**Avis délibéré de la Mission Régionale d'Autorité environnementale
de Nouvelle-Aquitaine
sur un projet de centrale photovoltaïque
dans la commune de Cère (40)**

n°MRAe 2025APNA179

Localisation du projet : Commune de Cère (40)
Maître d'ouvrage : Total Énergies Renouvelables
Avis émis à la demande de l'Autorité décisionnaire : Le préfet des Landes
En date du : 02/09/2025
Dans le cadre de la procédure d'autorisation : Demande de défrichement
L'Agence régionale de santé et le Préfet de département au titre de ses attributions dans le domaine de l'environnement ayant été consultés.

Cartographie des zones humides - extrait de l'étude d'impact p.69

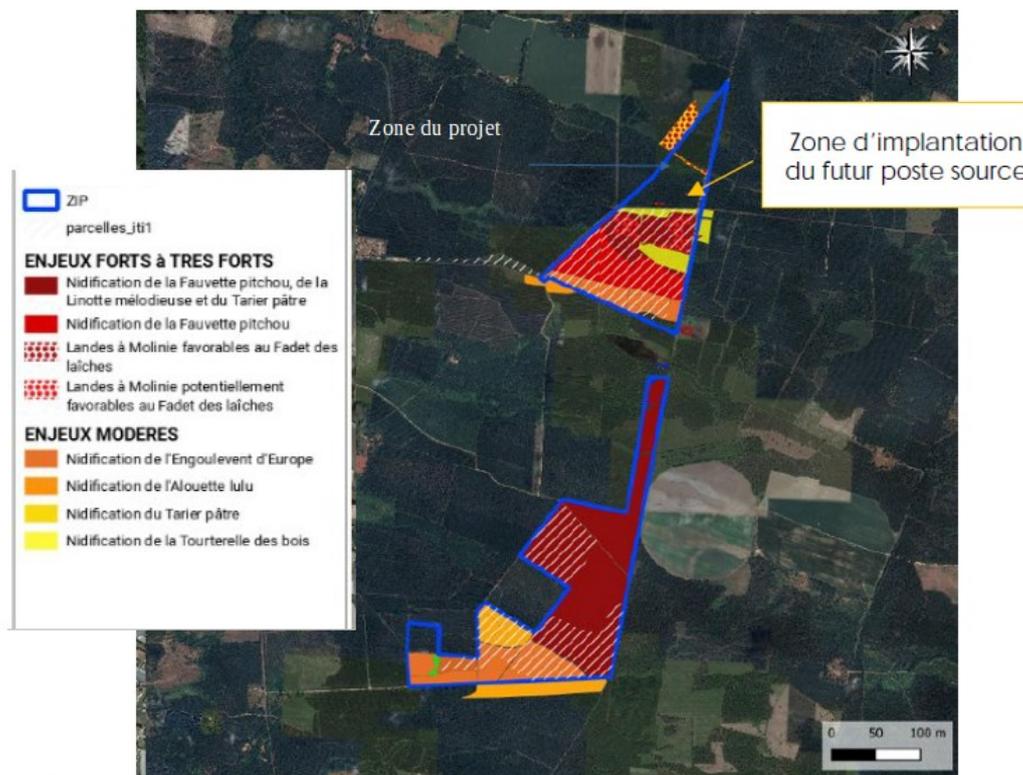
Plusieurs zones humides identifiées sur la base de critères pédologiques ou floristiques ont été mises en évidence sur l'aire d'étude sur une superficie de 30,62 ha au sein de la zone d'implantation.

Mesure de recul de la clôture - extrait de l'étude d'impact p.70 volet 4

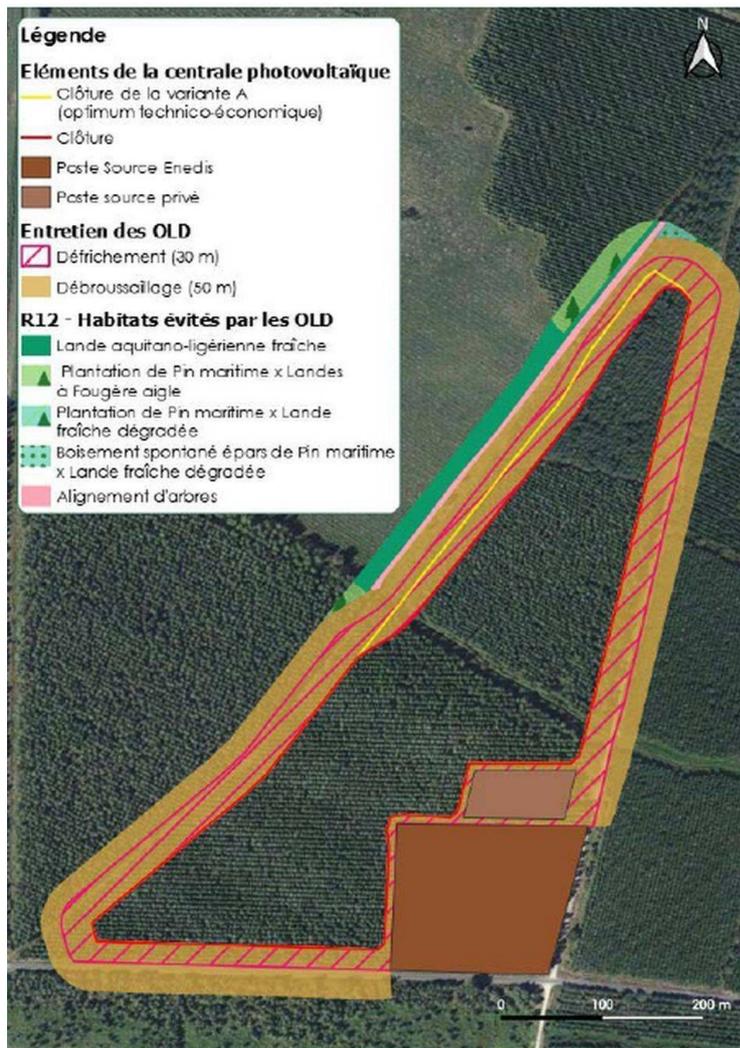
Pour rappel, les OLD consistent à défricher (mise à nue) une bande de 30 m et à débroussailler une bande de 50 m autour de la centrale photovoltaïque. Afin de limiter les impacts de ces entretiens sur les habitats présents sur les parcelles voisines, la clôture du parc photovoltaïque a été reculée de 30 à 50 m selon les endroits par rapport à la ZIP initiale. Ce recul permet ainsi d'éviter le défrichage de 0,68 ha de boisements, de 0,25 ha de l'habitat *Alignement d'arbres* ainsi que le débroussaillage de l'habitat de *Lande aquitano-ligérienne fraîche* et de 0,34 ha de boisements.
